危险货物运输和全球化学品  
统一分类和标签制度问题专家委员会

## 危险货物运输和全球化学品统一分类和标签制度 问题专家委员会第六届会议报告

附件二

对《关于危险货物运输的建议书：试验和标准手册》第五  
修订版(ST/SG/AC.10/11/Rev.5)的修改

图 34.4.3.1: UN O.3 试验配置图

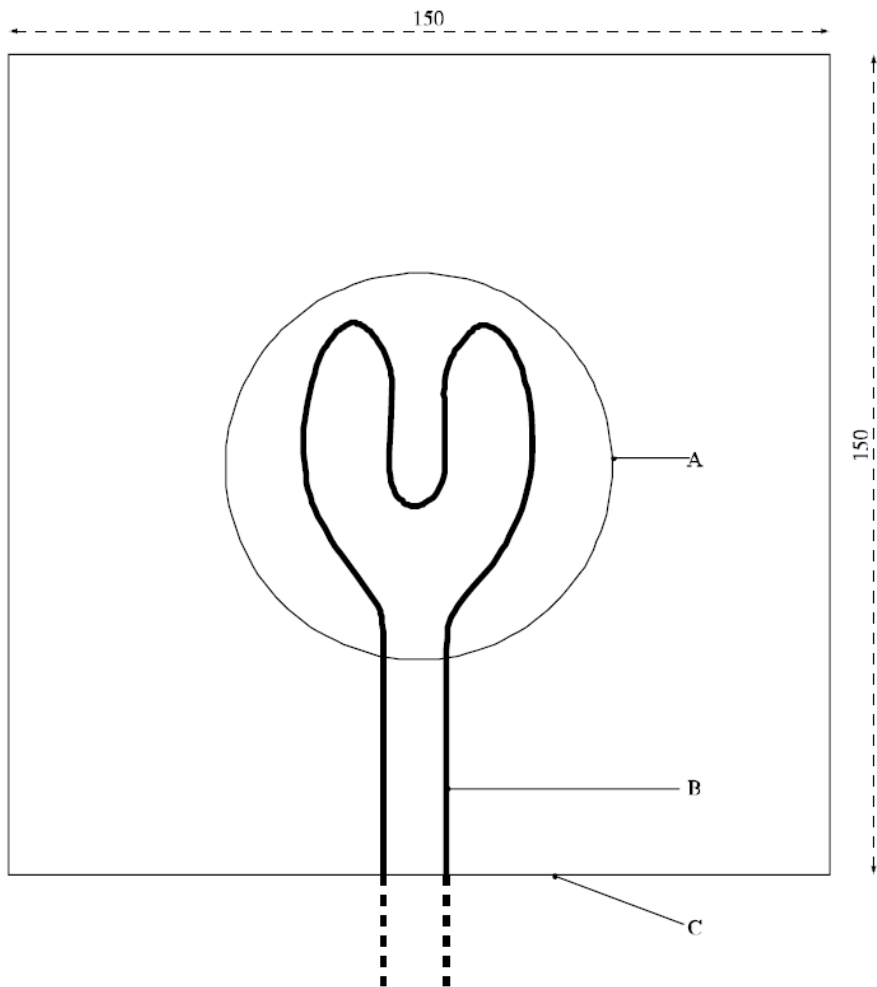
34.4.3.3.8 燃烧圆锥堆垛必须始终置于天平中央。还必须保护天平在试验中不接触热源和燃烧颗粒。为此，建议采用下列一般构造(括号内的字母指图 34.4.3.1):

(a) 使用两块板，确保始终处于天平上的同一位置并保护天平。基板(H)大于天平，用坚固材料制成。建议在板底附着某种缓冲材料以减少环境振动。2 至 4 个金属导杆(G)附着于底板，如图 34.4.3.1 所示，以确保定位板(F)和试验板(C)在试验过程中始终处于天平上的同一位置。基板应足够坚硬，以使导杆始终保持在稳定位置(如 4 毫米钢板或 16 毫米聚酰胺板)。天平应始终处于基板上的相同中央位置;
